MUUTOSMÄÄRÄYS
AIRWORTHINESS
DIRECTIVE

M 798/78

798. Grumman American. Polttoaineen määrämittareiden muutostyö

Koskee: Kaikkia lentokoneita Grumman American AA-1 ja AA-1A sekä niitä lentokoneita Grumman American AA-1B, joiden sarjanumero on 0001-0542.

Kuva 1. Polttoaineen määramittari purettuna.

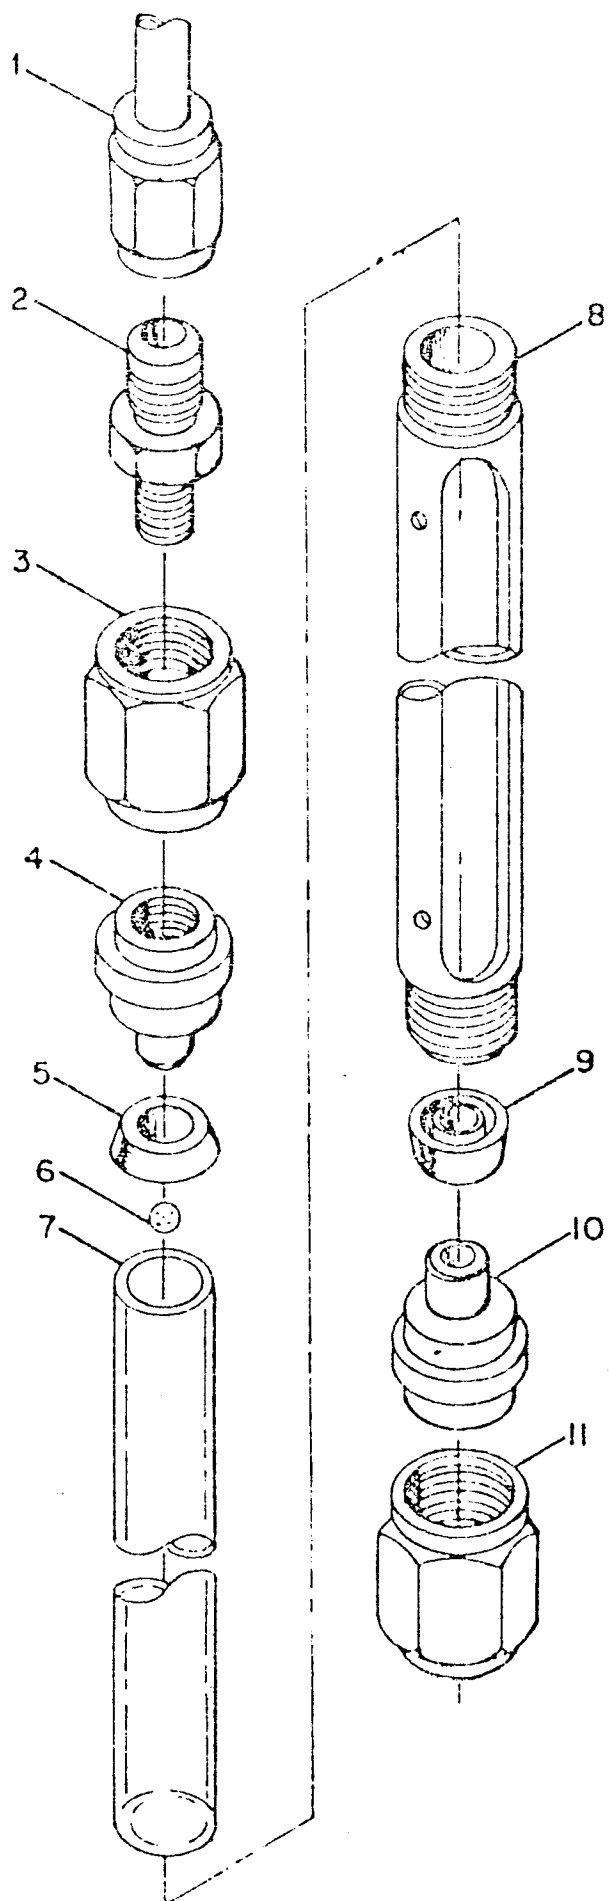
1. Tyhjennä molemmat polttoainesäiliöt ja irrota koneen sisäpuoliset sivupaneelit sekä siipien tyvissä, alapinnalla olevat tarkastusluukut.
2. Irrota polttoaineen määrämittareiden yläpäästä putkien kiinnityskappaleet sekä siipien tyvien kautta mittareiden polttoaineputket. Irrota lisäksi oikeanpuoleisen mittarin ryypytysputki.
3. Irrota ruuvit polttoaineen määrämittareiden kaikista neljästä kiinnityskorvakkeesta.
4. Poista määrämittarit tämän jälkeen koneesta ja pura ne.
5. Laita kumpaankin polttoaineen määrämittariin yksi polttoainekoho, Grumman osanumero 401129-5, asenna kaksi uutta "U"-kuppitiivistettä, osanumero 14.2, ja kokoa mittarit. (Katso kuva 1.)

Huom. Älä vaurioita mittareita kiristämällä muuttoreita liian tiukalle. Pane ensin tiiviste (5) ja (9) päätykappaleeseen (4) ja (10). Paina nämä kokonaisuudet lasiputken (7) päihin niin syväälle, kuin menevät. Kierrä muuttoreita molemmissa päissä, kunnes ne koskettavat päätykappaleita. Kiristä muuttoreita tämän jälkeen vielä 1/4 kierrosta.
